Netzstrategie ÖV Kernagglomeration Bern

Mitwirkung: 9. September bis 2. November 2020

- Netzstrategie ÖV Kernagglomeration Bern, Synthesebericht, Stand 20. August 2020

Absender: Arbeitsgruppe Städtebau und Öffentlicher Verkehr

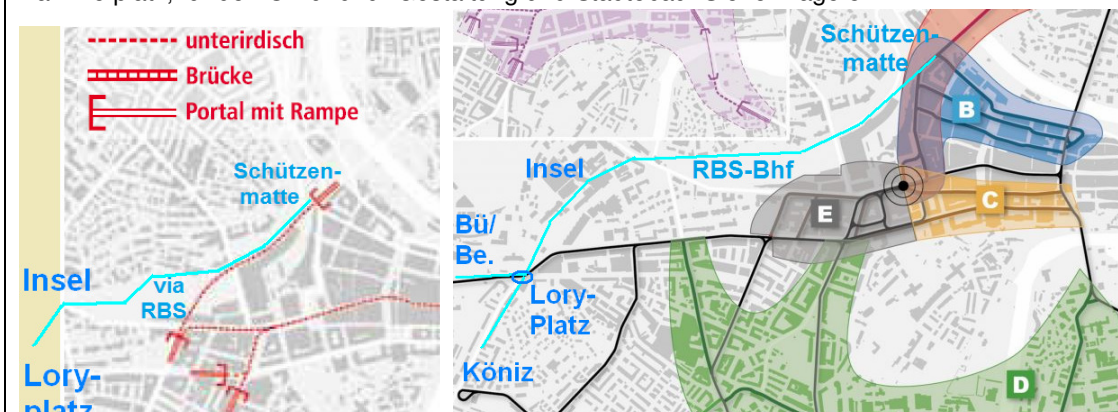
Die unterirdische Erschliessung der Insel liegt auf der Hand.

Sie öffnet auch den Horizont, eine zweite bzw. eher **dritte** Tramachse, wenn dann unbedingt nördlich des Bahnhofplatzes noch nötig, unterirdisch zu verlegen. Nämlich zwischen Schützenmatte und Loryplatz via den neuen RBS-Tiefbahnhof. Die **zweite** Tramachse muss aber **im Süden** liegen (Kochergasse/Bundesgasse), hier würden bereits heute **drei** Linien profitieren.

Vor ein paar Jahren hat man noch ernsthaft und hemmungslos über einen **Schanzentunnel** für die **Autos** gesprochen. Es darf auch einer fürs Tram sein. Das wäre eine Win-win-win-Situation: Für den Bahnhofplatz, für den ÖV und für Gestaltung und Städtebau. Siehe Frage 5.

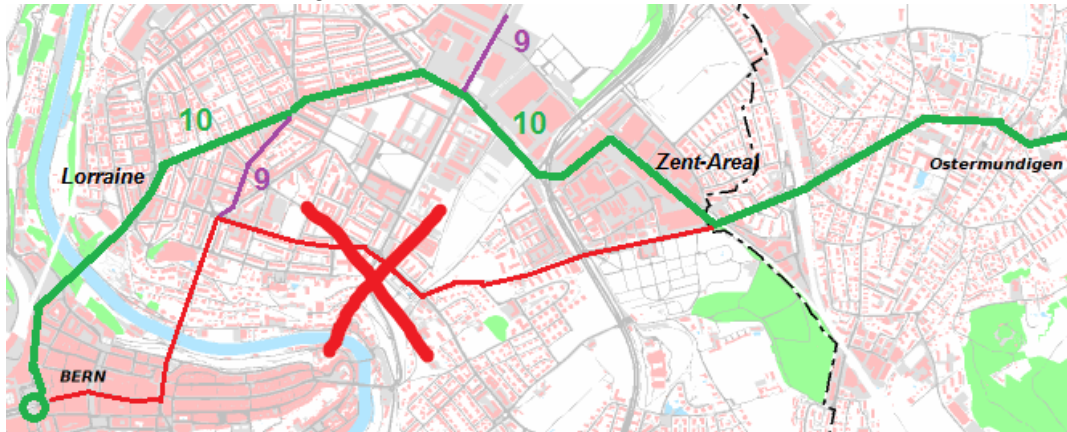
Dieser Ansatz (insb. Tram Papiermühlestrasse) wirkt schon fast verzweifelt. Diese Verdoppelung bewirkt ja entweder eine Überlastung der gemeinsamen Strecken um den Wankdorfplatz und die Kornhausbrücke/Innenstadt, oder eine inakzeptable Ausdünnung des Angebots im Breitenrain.

Denn eine Tramachse über den Viktoriarain halten wir für nicht machbar. Oder bestenfalls **eingleisig** (in einer oder beiden Richtungen), was Bernmobil ja sicher nicht möchte.

Viel mehr Synergien liessen sich gewinnen mit unserem schon alten Vorschlag:

- Falls Tram über Lorrainebrücke, dann via Breitenrainstr. Oder Tellstr. und Guisanplatz, von dort via Zentareal nach Ostermundigen. Das schont die Alleen und erschliesst wertvolle Gebiete.

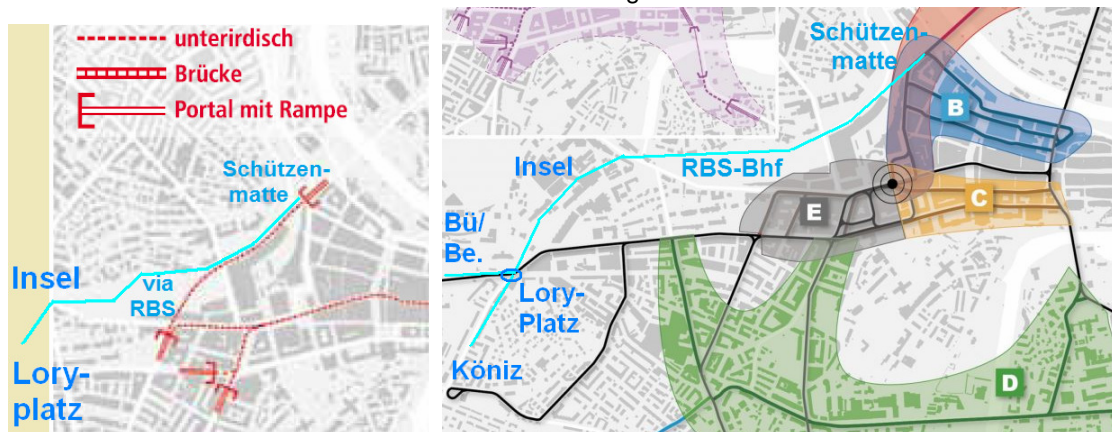
Denn die ganze Strategie in diesem Papier scheint auf Gedeih und Verderb auf die höchst problematische Tramachse Bollwerk-Bubenbergplatz angewiesen zu sein.

Wenn hier (Kap 5.3.) schon eine Durchbindung eines Inseltrams mit eines Wylertams angesprochen wird, muss auch eine **unterirdische** zweite bzw. eben **dritte** Tramachse in Betracht gezogen werden.

- Inseltram unterirdisch, Schmalspur, entweder mit Zügen oder Trams oder beiden oder einem neuen Hybrid befahrbar
- Zusätzliche (dritte) Tramachse, wenn nördlich des Bahnhofplatzes überhaupt nötig, zwischen Schützenmatte und Loryplatz via den neuen RBS-Tiefbahnhof.
Die **zweite** Tramachse muss aber **im Süden** liegen (Kochergasse/Bundesgasse), hier würden bereits heute **drei** Linien profitieren.

- Vor ein paar Jahren hat man noch ernsthaft über einen Schanzentunnel **für die Autos** gesprochen. Nun macht man ihn eben für das Tram. Das wäre eine Win-win-win-Situation: Für den Raum Bahnhofplatz, für den ÖV und für Gestaltung und Städtebau.

- So entsteht eine unterirdische zweite Tramachse (west-nord) auf dem Wunschkorridor. Ab Loryplatz bzw. Viktoriaplatz/Lorrainebrücke können 1, 2 oder im Störfungsfall sogar 3 Tramlinien auf diese zweite oder dritte Tramachse West-Nord geleitet werden.
